MD2400 Generatie 3

Upgrade configuratiesoftware V3.3.

Release notes

Generatie 3 configuratiesoftware – V3.3.

Universele interface (UI) configuratie-tegel: “SMS”

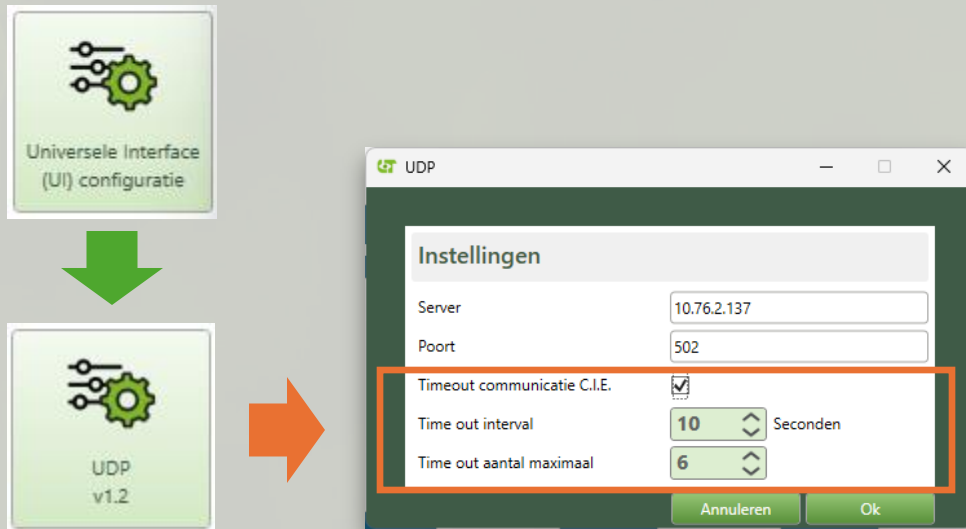
Toevoeging configuratiemogelijkheid “SMS”

Met de nieuwe knop “**SMS**” kan de universele interface voor externe koppelingen geconfigureerd worden voor gebruik als SMS interface – in combinatie met een GSM modem.

De GSM nummers van de ontvangers kunnen ingesteld worden, waarbij per ontvanger kan geselecteerd worden welke boodschappen hij wenst te ontvangen:

- Alarmen
- Storingen
- Meldingen in technicus mode
- Cyclische test (1x/dag)

Universele interface (UI) configuratie-tegel: “UDP”

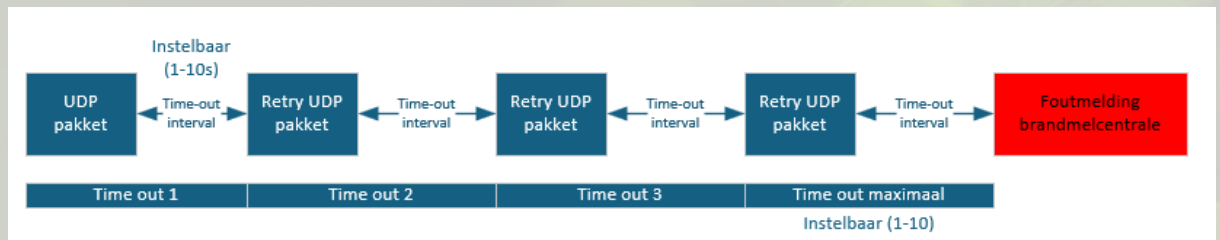
Toevoeging time out instelling “UDP”

- Vinkje toegevoegd om de time out communicatie te activeren / deactiveren
- De time out tijd van de “UDP” communicatie kan dynamisch ingesteld worden aan de hand van 2 parameters:
 - Time out interval : tijd tussen 2 zendpogingen (instelbaar van 1 - 60 seconden)
 - Time out aantal maximaal : aantal zendpogingen (instelbaar tussen 1 - 10)

SIA doormelder over IP-tegel

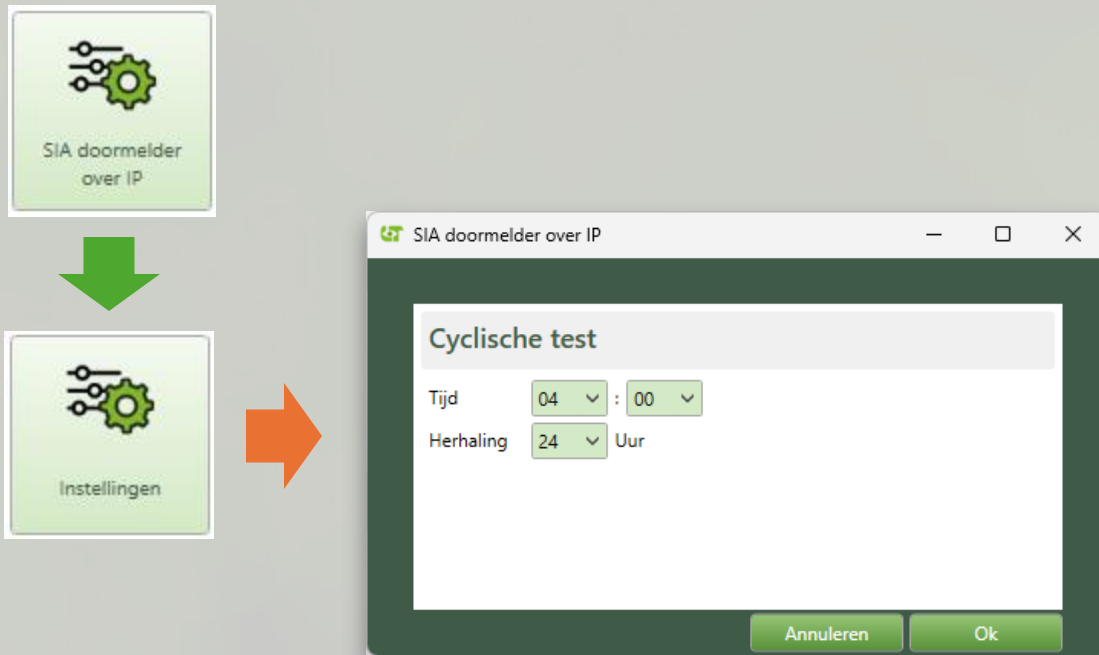
Toevoeging instelling tijdstip cyclische test

- Het tijdstip waarop een cyclische test uitgevoerd wordt naar de meldkamer, kan ingesteld worden.
- De cyclische test kan dagelijks of meermaals per dag herhaald worden via de parameter “herhaling”. De mogelijke opties zijn 24h - 12h – 6h – 3h – 2h en 1uur herhalingstijd.

Automatische JSON export

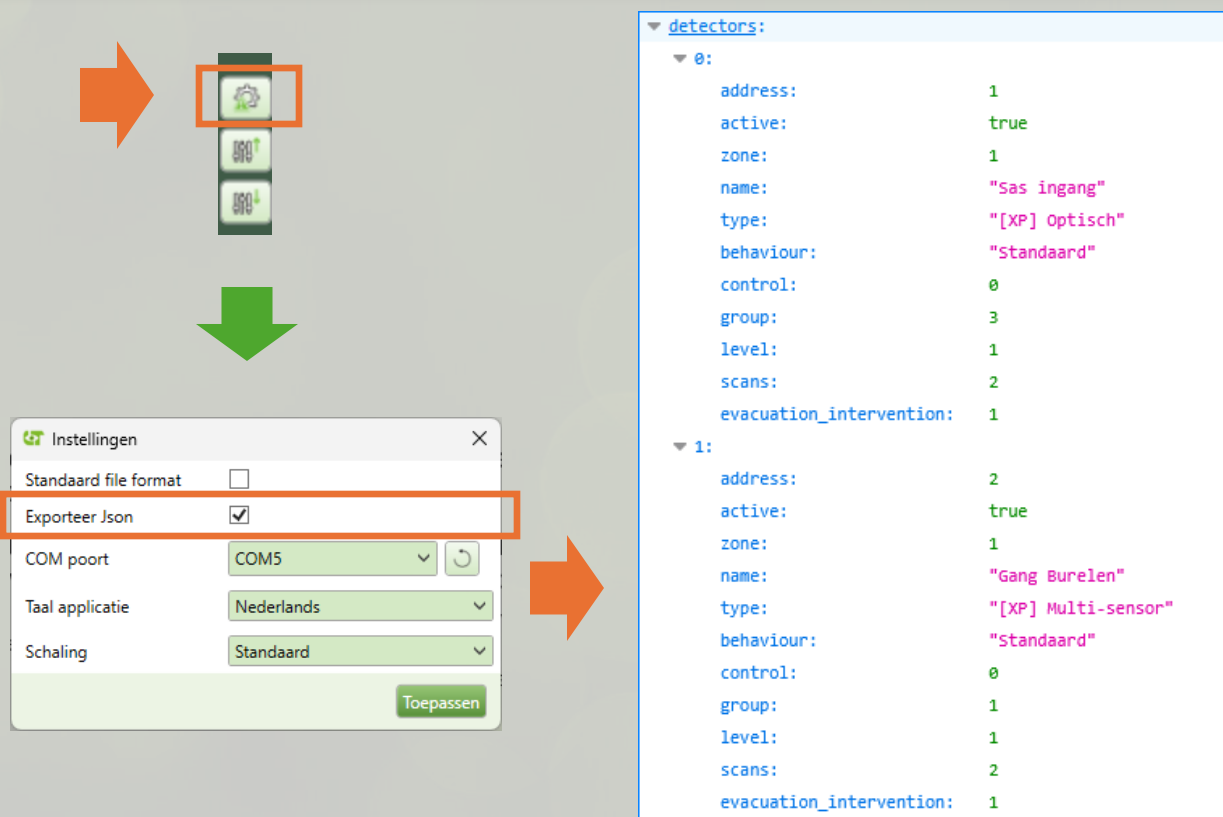
Toevoeging JSON bestand

- Bij activatie van het vinkje **“Exporteer JSON”** onder het tandwiel **“instellingen”** zal tijdens het opslaan van een bestand (“Bestand opslaan” – “Bestand opslaan als”) er automatisch een JSON bestand in dezelfde bestandsmap opgeslagen worden.
- Het JSON bestand stelt je in staat om bepaalde informatie van **“Parameters Dossier”** te exporteren in een gegevensuitwisselingsformaat. De bestanden zijn gestructureerd als tekst en bevatten gegevens in een sleutel-waarde-indeling.

Parameters-tegel - Periferie: “ESPA”

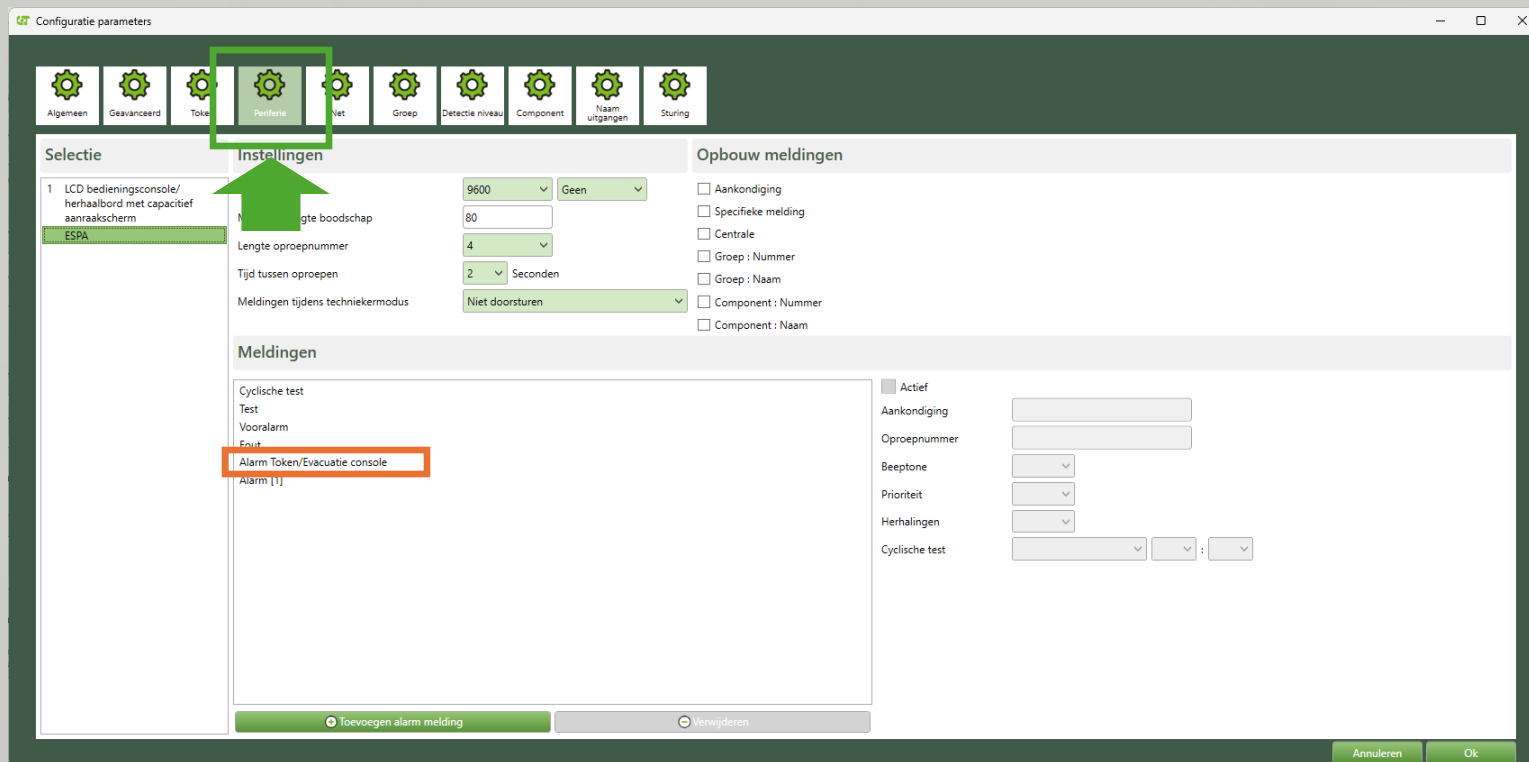
Benaming ESPA melding gewijzigd

De naam van de melding **“Evacuatie console”** is gewijzigd naar **“Alarm Token / Evacuatie console”** in de selectie “ESPA” in de tegel **“Parameters – Periferie”**.
